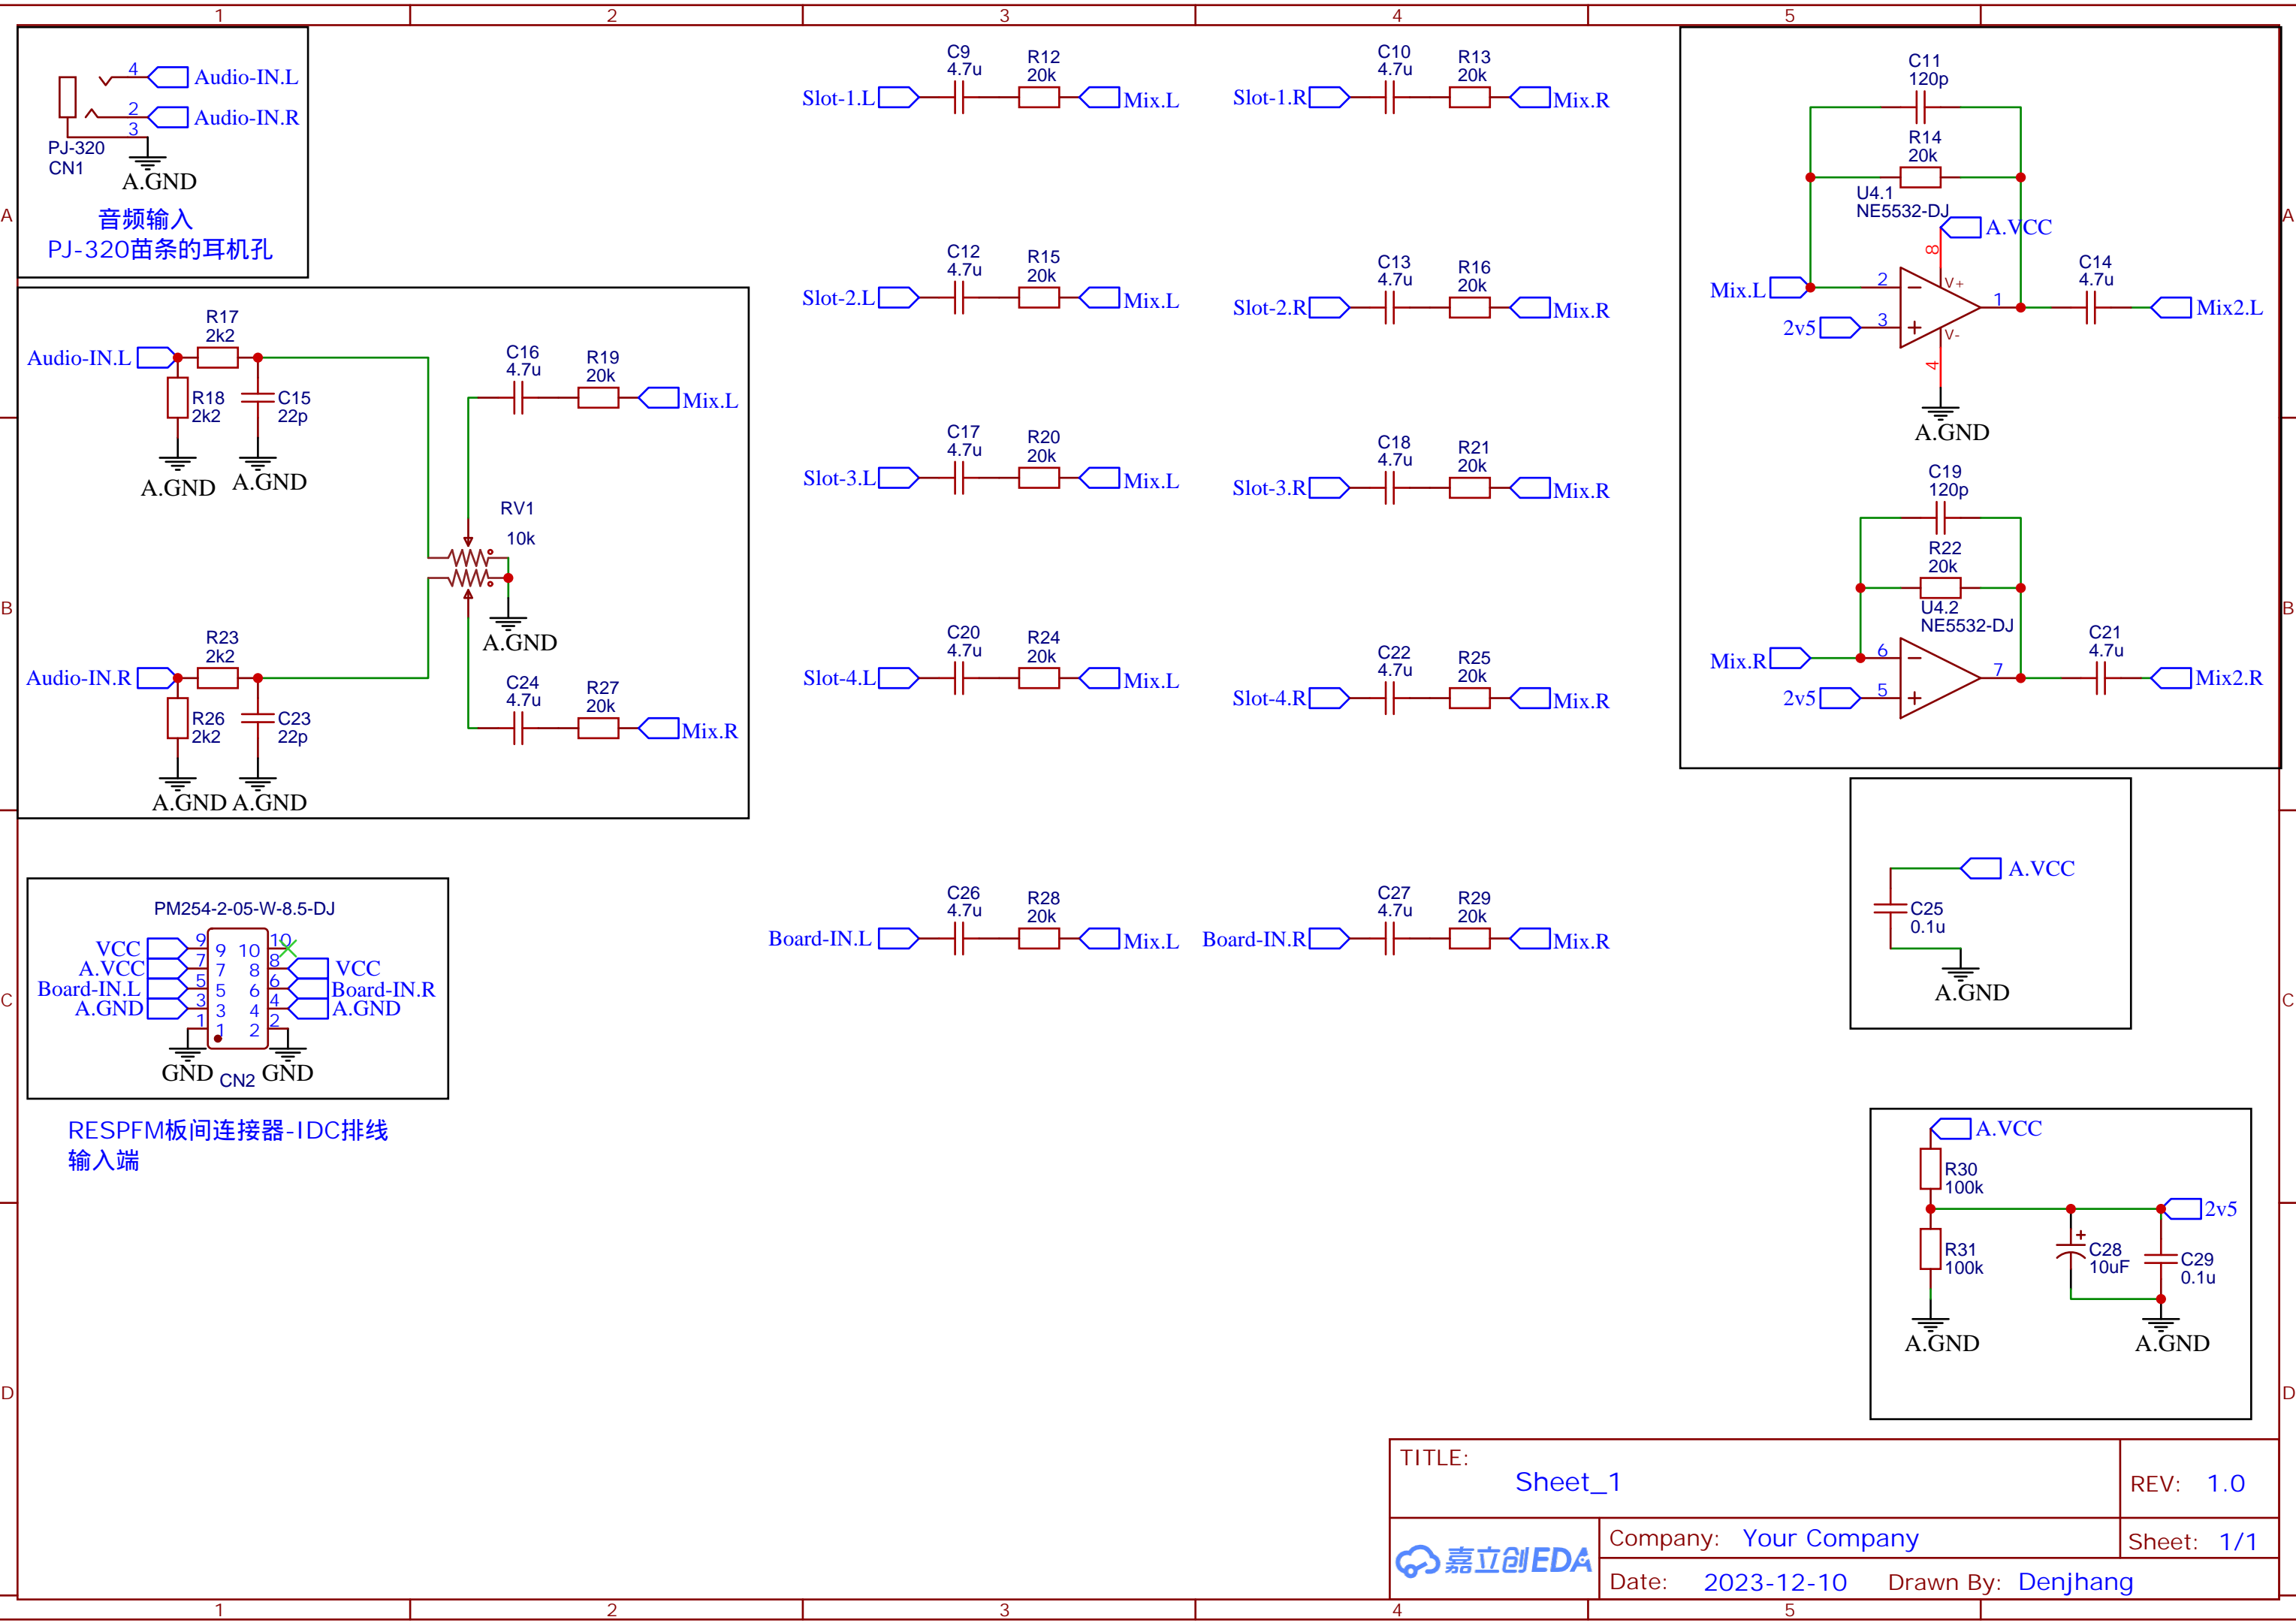
此处电阻需要调整

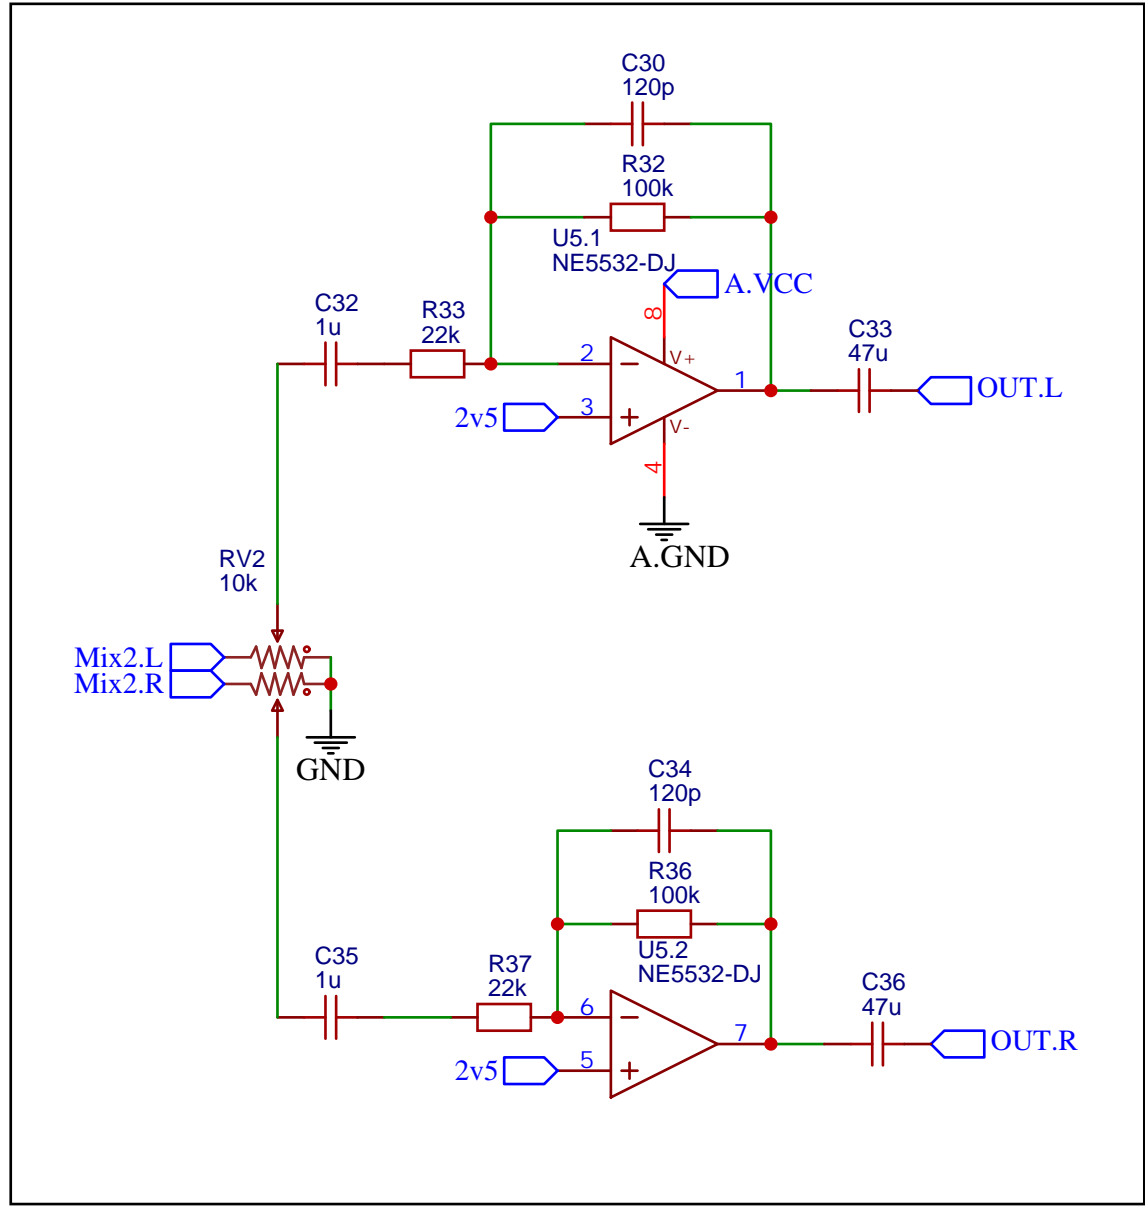
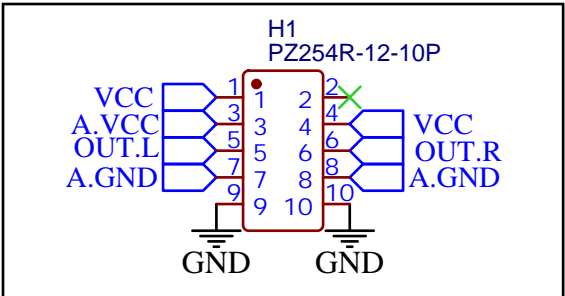
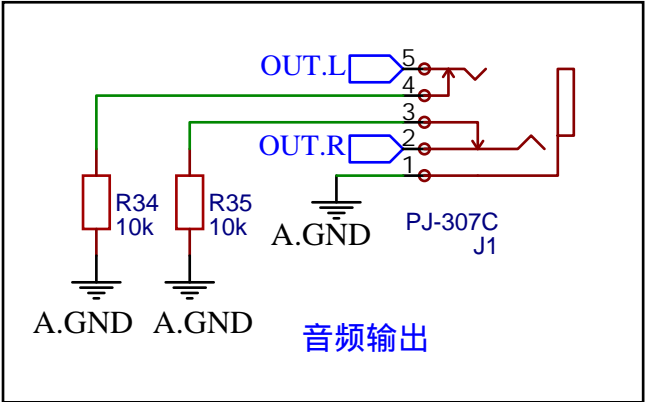
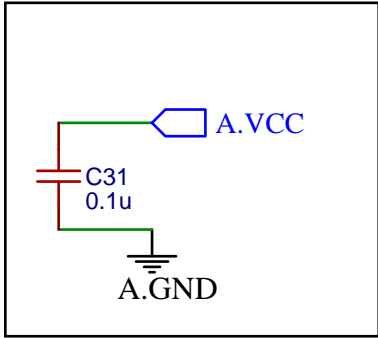
1. 删除整流桥，BNX，
2. 精简滤波电容
3. 删除Work-LED
4. 删除SCK
5. 耳机孔放在电位器左侧以避免干涉
6. 添加IB0505S
7. 添加自动切换主副电源的电路

- 1.测试发现电源切换电路没屁用，删了
- 2.单USB供电一切正常，插DC发出高频噪音，考虑共地噪音
- 3.结合旧版本发现必须彻底隔离DC-GND和USB-GND
- 4.必须添加MCU开关，PIC没必要，仅IAP
- 5.必须添加电源切换开关二选一。
- 6.必须拆除所有IAP晶振，那会影响主时钟，否则请用24M
- 6.PIC考虑使用无源晶振
- 7.必须下对齐电位器
- 8.MCU换成LQFP48封装更便宜

RESPFM板间连接器-IDC排线
输出端，放左边
要加SCK进去，节省子板晶振数量
